Rapport de l'Inspection des installations classées

Visite d'inspection du 14/05/2025

MULTIBASE

Références : 2025-Is024TS3
Code AIOT : 0006102913

Figure 11 : Vue des points HP2 et UP du bassin filtrant (source : MULTIBASE – groupe DUPONT)

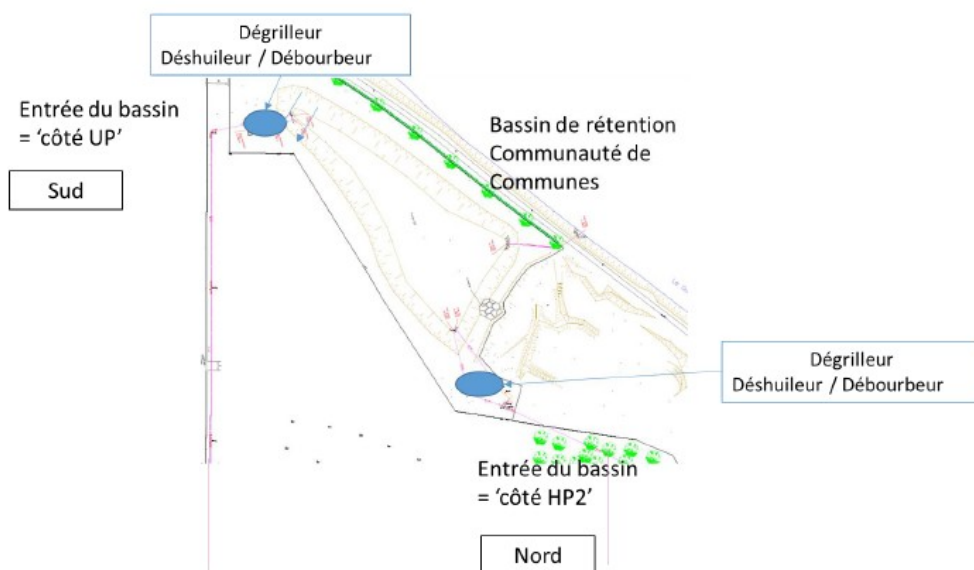
Demande de justificatif n°1 : L'exploitant doit caractériser les polluants et les flux associés aux rejets de purges des adoucisseurs, démontrer l'acceptabilité du rejet et proposer un programme d'autosurveillance. Il doit proposer, le cas échéant, un traitement adapté si les rejets ne sont pas acceptables pour le milieu.

De plus, l'exploitant indique avoir constaté, à la suite de fortes pluies, le refoulement des eaux du bassin filtrant vers les réseaux d'EP de Multibase et la future installation de traitement. Ceci pourrait avoir un impact sur l'évacuation des eaux industrielles en sortie de station de traitement interne. L'exploitant discute actuellement sur ce point avec la communauté de communes.

Demande de justificatif n°2 : L'exploitant prendra les dispositions pour éviter les refoulements des eaux dans son réseau.

- caractériser et démontrer l'acceptabilité des rejets de purges des adoucisseurs, proposer un programme de surveillance des eaux de ces purges ou, le cas échéant, un traitement adapté – **délai : 2 mois**
- prendre les dispositions pour éviter les refoulements des eaux dans le réseau – **délai : 6 mois**
